Bruxelles Urbanisme et Patrimoine
Direction de l'Urbanisme
Monsieur Thibaut Jossart
Directeur
Direction du Patrimoine Culturel
Monsieur Thierry Wauters
Directeur
Mont des Arts, 10-13
B - 1000 BRUXELLES

N/Réf. : BXL20934_739_PUN
Gest. : AH
V/Réf. : 2043-0212/08/2025-030PR
Corr. DPC: E. de Sart / A.C. Noel
NOVA : 04/PFU/1969499
Corr. DU: O. Rousseau / J. Doignies

BRUXELLES. Rue de la Science, 9-11 / rue Belliard, 37 - 39
(= ensemble classé des maisons situées rue Belliard, 37-41 /
immeuble d'angle en zone de protection de l'ensemble protégé)
DEMANDE DE PERMIS UNIQUE: Rénover l'immeuble de bureaux par
un gabarit hors sol à R+11 et quatre niveaux de sous-sol ; restaurer
et rénover les maisons de maître classées
Demande de BUP – DPC / BUP – DU du 26/02/2025

Avis conforme de la CRMS

Photo de l'état existant et infographies du projet extraites de la demande

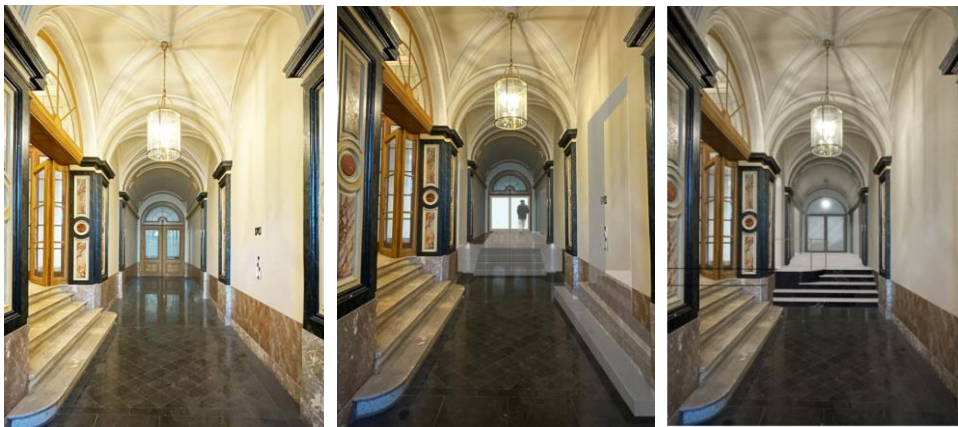
Comparé à l'avant-projet, les seules modifications extérieures apportées à l'immeuble de bureaux concernent le traitement et la couleur des façades. Cette évolution ne répond pas aux remarques formulées en réunion de projet sur les propositions antérieures. La Commission estime que le projet demeure peu convaincant en termes de gabarit et de traitement architectural (monotonie des couleurs

et des matériaux, caractère répétitif). Elle demande de poursuivre le projet en s'inspirant davantage du bâtiment existant, dont le jeu d'échelle et de volumes s'intègre plus harmonieusement au contexte patrimonial, architectural et urbanistique.

La CRMS demande en particulier de retravailler la façade latérale du futur immeuble, dont le traitement monolithique aura pour effet « d'écraser » les gabarits historiques de la rue Belliard. De plus, son développement en surplomb du **puits de lumière** central compromet l'apport de lumière naturelle au cœur du complexe, alors que ce dispositif est conçu pour optimiser cet éclairage.

De gauche à droite : photo de la situation existante, infographie jointe l'avant projet ainsi qu'au dossier de permis, extraites des demandes respectives

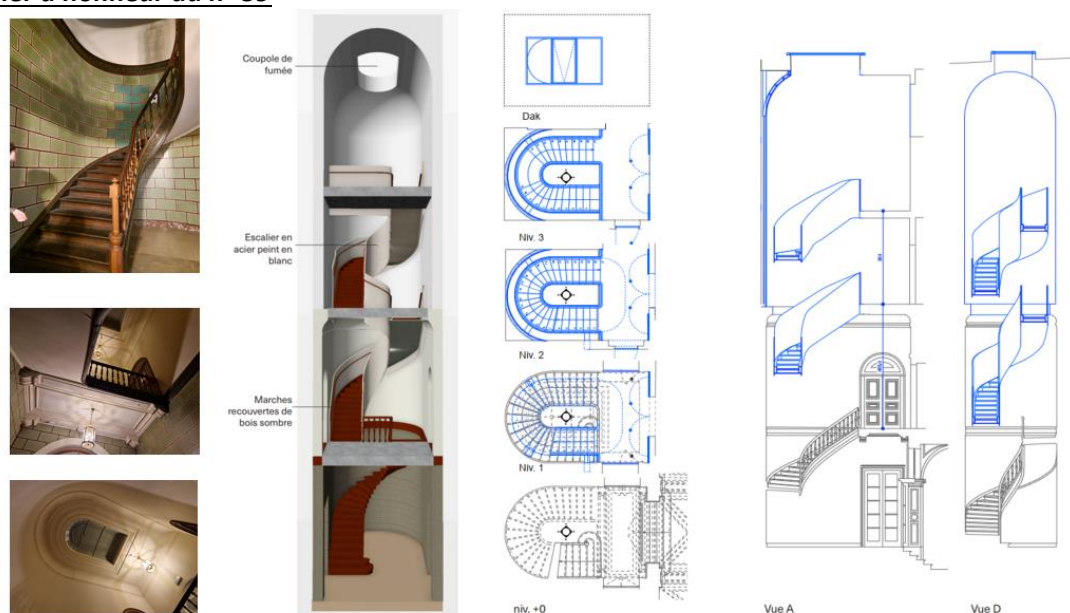
La Commission est favorable aux transformations proposées qui renforcent le rôle du passage cocher comme espace d'accueil, d'accès et de traversée. Elle demande cependant d'améliorer la cohérence spatiale et esthétique de l'ensemble par une intégration plus raffinée et harmonieuse des nouveaux dispositifs, à savoir :

- ajuster l'emprise du nouvel escalier, sans créer un plateau en quart de rond, visuellement inadapté à l'ensemble et à la géométrie linéaire du passage ;

- revoir la matérialité de la zone surélevée et opter partout pour des matériaux de texture et couleur en continuité avec les revêtements de sol actuels (bien que pas d'origine). Tout comme le plateau arrondi, les jeux de couleurs proposés et particulièrement le contraste entre marches et contremarches introduisent une fragmentation visuelle de l'espace qui est incompatible avec les caractéristiques patrimoniales d'un passage cocher. La CRMS demande de revenir à un traitement unitaire et homogène, et estime que l'avant-projet était sur ce volet plus convaincant ;

- améliorer et affiner le dessin de la nouvelle porte en fonction du redimensionnement de la baie dans le fond du passage et réévaluer la nécessité d'une imposte (qui tasse les proportions comparativement à la porte initiale) et d'un traitement entièrement vitré qui, in fine, dénote dans l'ensemble ;

- la CRMS trouve que la création de deux nouveaux passages aussi rapprochés, l'un donnant vers l'ascenseur et l'autre vers la zone du jardin, est très impactant et altère la lisibilité du passage cocher. Elle demande de poursuivre le projet sur ce point pour minimiser l'impact et de revoir le traitement des baies et/ou des menuiseries concernées, dont les dessins ne peuvent être approuvés dans leur état actuel (baie vers l'ascenseur peu judicieusement décalée dans l'arche, proportions et divisions inadaptées de la porte vers le jardin).

Photos de la situation existante et plans et coupes de la situation projetée extraites de la demande

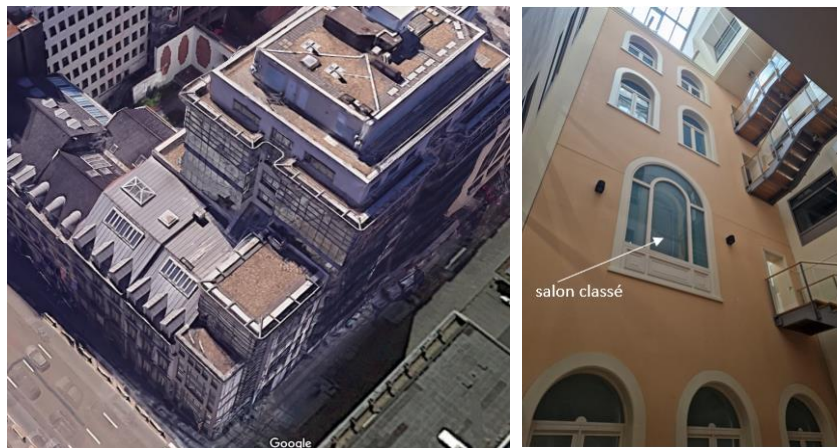
La Commission approuve les transformations et le traitement du nouvel escalier. Bien qu'elle regrette que l'ancien lanterneau ne soit pas récupéré dans le projet, elle ne s'oppose pas à son remplacement (dispositif combiné avec l'extracteur de fumée), pour autant que l'apport de lumière zénithale ne soit pas réduit par rapport à la situation existante.
